Mission régionale d'autorité environnementale
OCCITANIE

Avis
sur la construction d'un parc photovoltaïque au sol
sur les communes de Lanzac et Le Roc (Lot)

N°saisine : 011939/A P

Date : 13/03/2026

Figure 3: Habitats naturels et anthropiques de l'étude d'impact de 2025

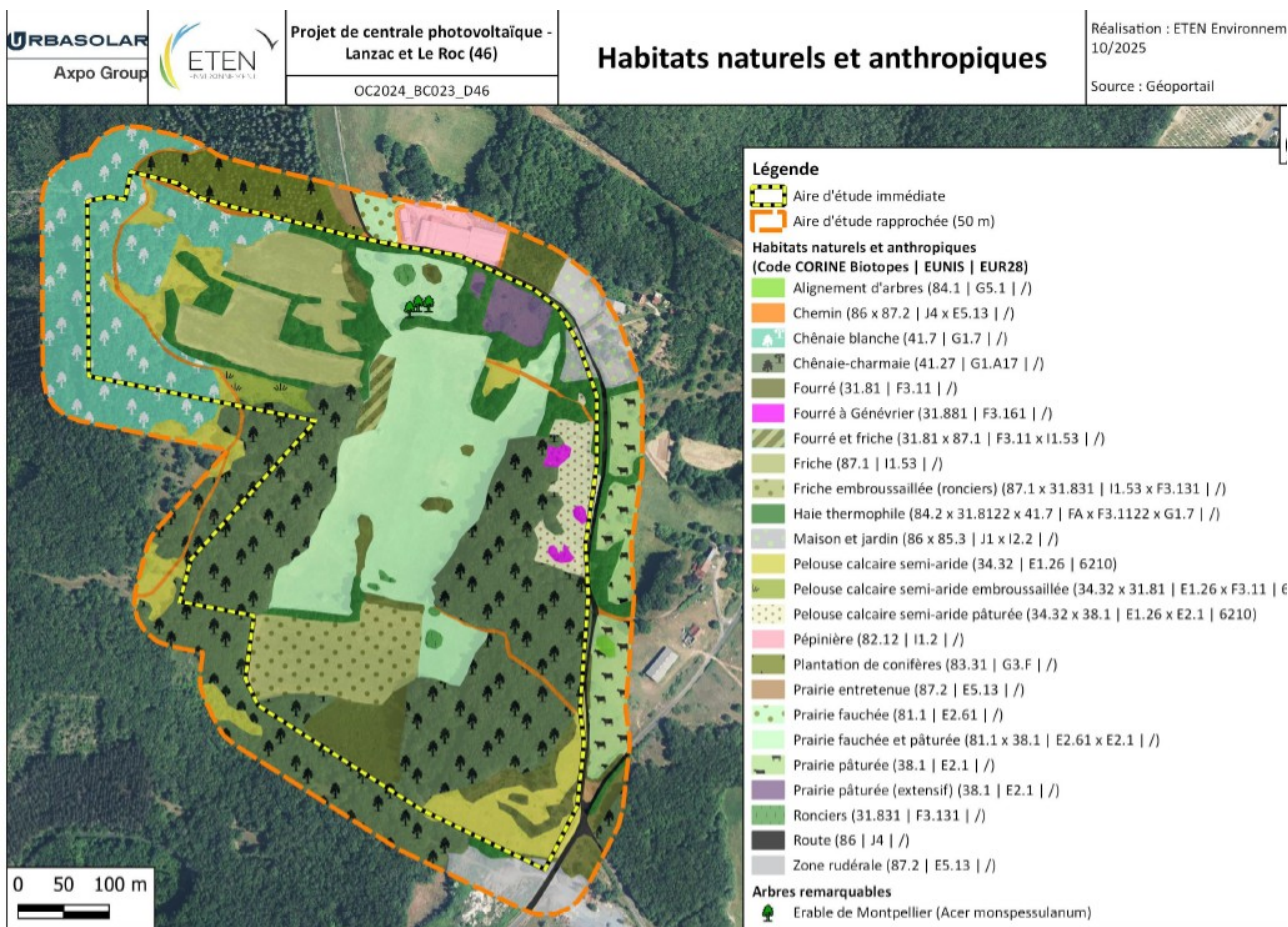
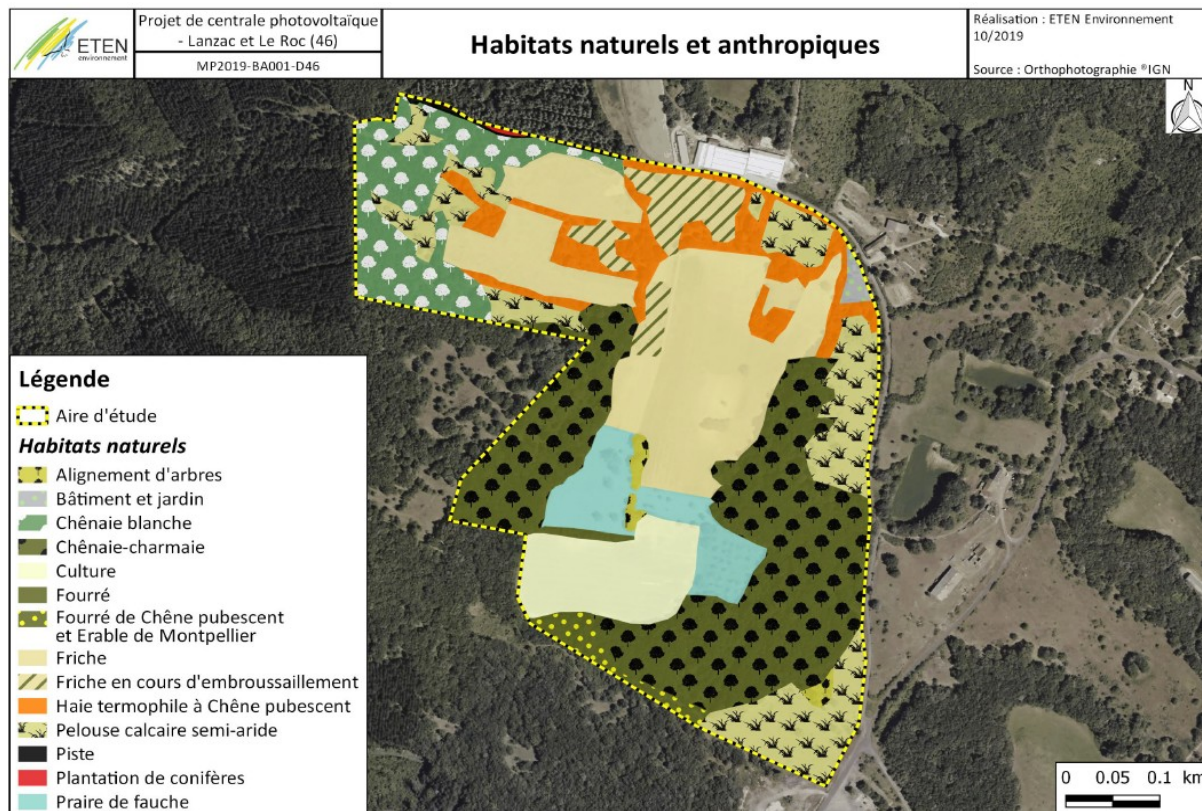
Les cartographies des habitats, des habitats d'espèces et de la faune ont évolué (par exemple, des prairies fauchées sont devenues des friches), comme indiqué sur les figures 3 et 4. Cependant, les conclusions des inventaires sont qu'en dépit d'une faible évolution du milieu, le nombre d'espèces de mammifères, de reptiles et d'insectes a diminué entre les deux études d'impact. La MRAe considère que les espèces de reptiles de 2022 devraient être ajoutées à la présente étude d'impact, sachant que les milieux sont très favorables pour ces espèces.

Le niveau d'enjeu écologique est passé de faible à modéré pour la Pipistrelle commune, en revanche, certains enjeux ont diminué sans explications. La MRAe recommande de revoir à la hausse le niveau d'enjeu écologique pour toutes les espèces déclassées en niveau faible : Alouette lulu, Bondrée apivore, Chardonneret élégant, Engoulevent d'Europe, Pipit farlouse, Lucane cerf-volant et Couleuvre verte et jaune. .

Figure 5: Cartes des enjeux écologiques - comparatif étude d'impact 2022 et 2025

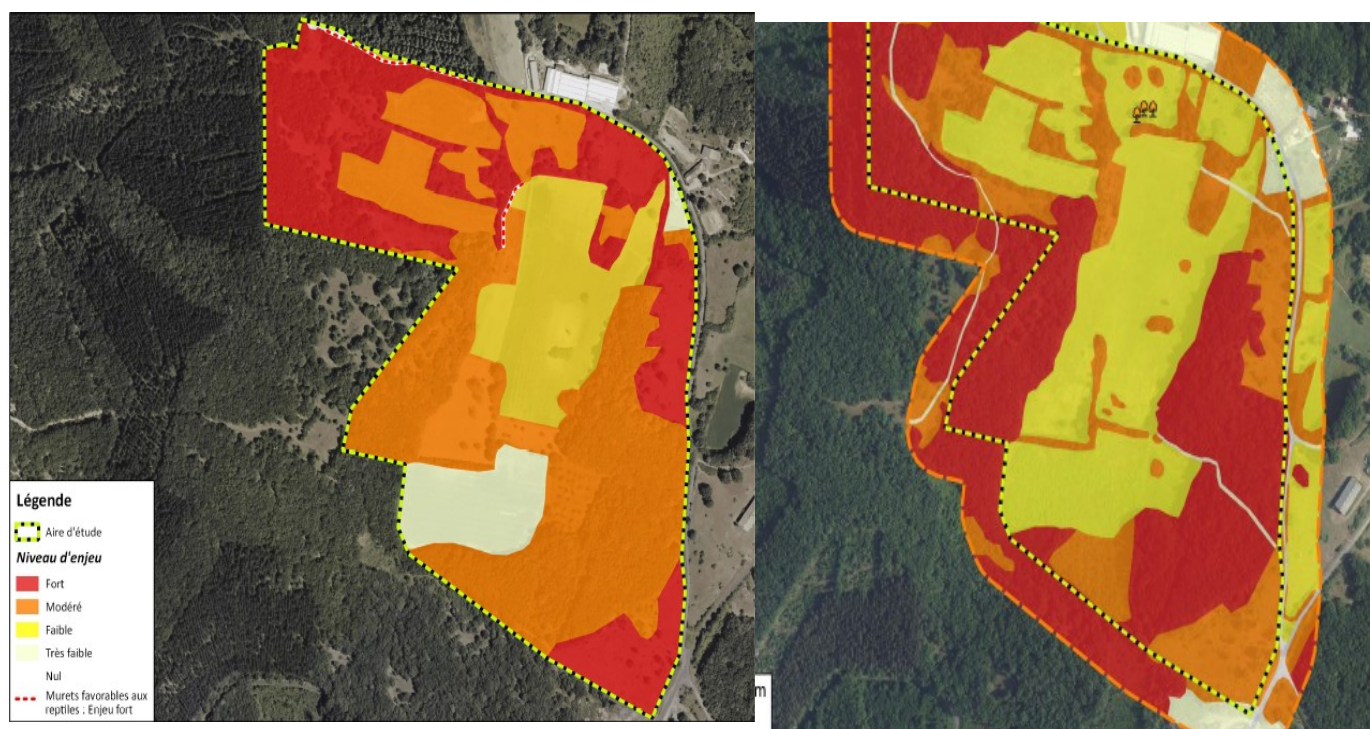
Il manque les cartes des enjeux écologiques par groupe d'espèces faunistiques ainsi qu'une carte conclusive de superposition des enjeux écologiques et de l'implantation du projet, permettant de se représenter les impacts de la centrale photovoltaïque. Il reste toujours de nombreuses zones d'enjeux modérés sur lesquelles vient s'implanter le projet. De plus, la MRAe recommandait en 2022 de revoir à la hausse les incidences du projet sur les habitats d'espèces, ce qui n'a toujours pas été réalisé (figure 5).
